Príloha č. 2 k Výzve na predkladanie ponuky s názvom ÚPN HSA Košice, Zmeny a doplnky č. 17/2020

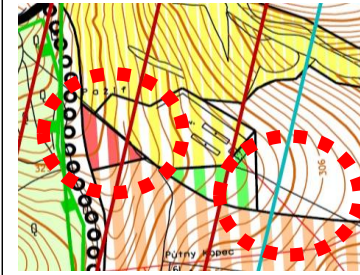
MČ / kat. územie	Vec	parc. č.	poznámka	
Sever- Čermel	<p>Žiadosť o zmenu funkcie ex. les na navrhovanú malopodlažnú IBV (medzi ulicou Suchodolinská a ulicou Na stráni) - korekcia hranice funkčnej plochy. Jedná sa o štyri pozemky - dva domy sú už existujúce, dva pozemky sú prázdne.</p> <p>Koncept - v koncepte ÚP sú zahrnuté v malopodlažke</p>	C 1104	návrh č. 01	
Poľov	<p>Pri príprave ÚPN-Z Poľov sa preukázala potreba korekcie hranice funkčnej plochy v severnej časti + zmena viacpodlažnej obytnej zástavby na malopodlažnú obytnú zástavbu, požiadavka majiteľov pozemkov.</p> <p>Koncept - alt. A aj alt. B navrhujú malopodlažnú obytnú zástavbu</p>		návrh č. 02	
Stredné mesto	<p>Vyhotovenie regulačného listu pre lokalitu Malinovského kasárne (ulica Kuzmányho, Poštová). Návrh by mal byť spracovaný cca v rozsahu a intenzite navrhovaného regulačného listu pre areál Východoslovenských tlačiarňí. Spracovaniu regulačného listu by malo predchádzať spracovanie jednoduchej overovacej štúdie, ktorú je potrebné odsúhlasiť na ÚHA mesta. V tejto súvislosti je tiež potrebné preveriť v akom štádiu je zápis objektov medzi kultúrne pamiatky.</p>		návrh č. 03

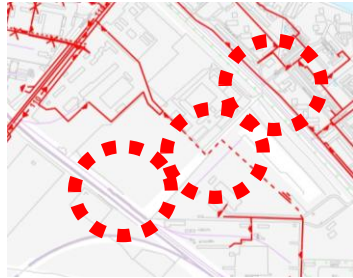
MČ / kat. územie	Vec	parc. č.	poznámka	
	<p>Pri spracovaní zóny v lokalite Pavlova hora vyplynula potreba upraviť v súčasnom regulačnom liste časť textu, kde je stanovená max. výška zástavby na 12 m nad terénom. Odhadovaná korekcia na 16-20 m nad terén, bez zmeny počtu podlaží, nakoľko sa jedná o svah. Potrebne spracovať názor a zhodnotenie celej lokality Heringeš (ZaD 2008).</p>		návrh č. 06	
Jazero	<p>Žiadosť o zmenu trasovania navrhovaného vedenia VN v dvoch alternatívach V288 a V442, keďže VN vedenie nie je možné z hľadiska rozdrobenosti pozemkov realizovať v navrhovanej trase.</p>		návrh č. 07	
Barca	<p>Návrh novej regulačnej stanice plynu - Europark Barca, súvis s aktivitami EUROPARK KOŠICE s.r.o. - EUROPARK Barca - Nultá etapa - napojenie na inžinierske siete a cestnú komunikáciu</p> <p>Koncept - alt. A ani alt. B herátajú s využitím tejto priemyselnej lokality</p>	C 2490/1 Barca	návrh č. 08

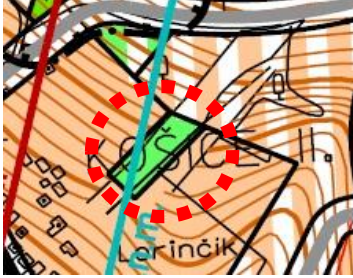
Lorinčík	<p>Lokalita KN-C 35 o výmere 0,44 ha - žiadosť o zmenu z verejnej zelene na malopodlažnú obytnú zástavbu, kde je dnes zadaná verejná zeleň ako stav na súkromnom pozemku, náhrada verejnej zelene na p. č. 97</p> <p>Koncept - v alt. A aj B sa navrhuje malopodlažná obytná zástavba</p>		návrh č. 10a	
Lorinčík	<p>Lokalita KN-C 97 o výmere 0,65 ha - zmena z malopodlažky stav na verejnú zeleň ako náhrada za zeleň na parcele KN-C č. 35. V súčasnosti súkromný pozemok.</p> <p>Koncept - v alt. A aj B sa navrhuje malopodlažná obytná zástavba. Zeleň je v alt. A navrhnutá severnejšie na p. č. 131, v alt. B priestor verejnej zelene nie je podrobnejšie zadaný.</p>		návrh č. 10b

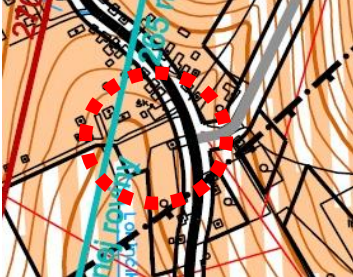
MČ / kat. územie	Vec	parc. č.	poznámka	
Šebastovce	Lokalita kríže (žiadosť o zmenu cesty z rezervy na návrh + doplniť plochy malopodlažnej obytnej zástavby, avšak nad rámec súčasného ÚPN HSA, južne od navrhovanej komunikácie) Koncept - nie je definovaná ako zberná komunikácia		návrh č. 12 (len komunikácia z rezervy na návrh)	
Grunt	Žiadosť o zakreslenie ochranného pásma pohrebiska v areáli kláštora Karmelitánok na sídlisku KVP. Jedná sa o existujúcu hrobku, zakreslenú v katastri nehnuteľností. V tejto téme je potrebné preveriť v ÚPN HSA ochranné pásma všetkých cintorínov a zosúladiť reguláciu s novelou zákona o pohrebníctve. Riešenie je potrebné detailne konzultovať s jednotlivými prevádzkovateľmi cintorínov Košiciach (Barca, Myslava, Kavečany, Lorinčík, Šebastovce, Šaca, Poľov, Krásna, Košická Nová Ves, Ťahanovce, Vyšné Opátske, Správa mestskej zelene, Farnosť Podhradová).	C 1624/336	návrh č. 13

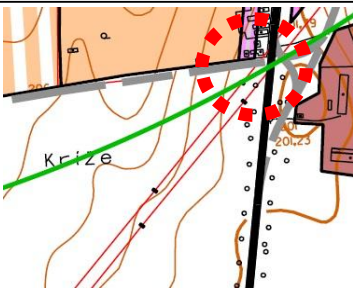
Krásna	Žiadosť o zmenu plochy skladov na plochu občianskej vybavenosti (resp. polyfunkciu skladov a občianskej vybavenosti). Po zmene ÚPN HSA bude v tejto lokalite potrebná zmena územného plánu zóny Košice - Krásna, v ktorej je v súčasnosti plocha definovaná ako navrhovaná plocha skladov a výroby. Koncept - variant A pripúšťa zmenu, variant B ponecháva túto lokalitu ako výrobnú skladovú.	C 7968, C 7965	návrh č. 14	
Barca	Korekcia ÚPN HSA - zmena z plochy pôvodnej nezmenenej funkcie na plochu občianskej vybavenosti - Oáza, nakoľko sa v tejto lokalite formuje komunitné centrum - v súčasnosti existujúce objekty / stavby. Je potrebné zistiť požiadavky vyplývajúce z OP čističky a OP spaľovne. Koncept - alt. A aj alt. B ponechávajú pôvodnú funkciu - poľnohospodárska pôda.		návrh č. 15	
Južné mesto	Žiadosť o zmenu z plochy verejnej zelene na polyfunkciu verejnej zelene a občianskej vybavenosti (bývalá požiarna zbrojnica), z dôvodu rekonštrukcie bývalej zbrojnice (existujúca stavba) na administratívnu budovu. Koncept - alt. A aj alt. B ponechávajú na tejto ploche pôvodnú funkciu - sprievodný priestor križovatky a zeleň	C 3541/64	návrh č. 16
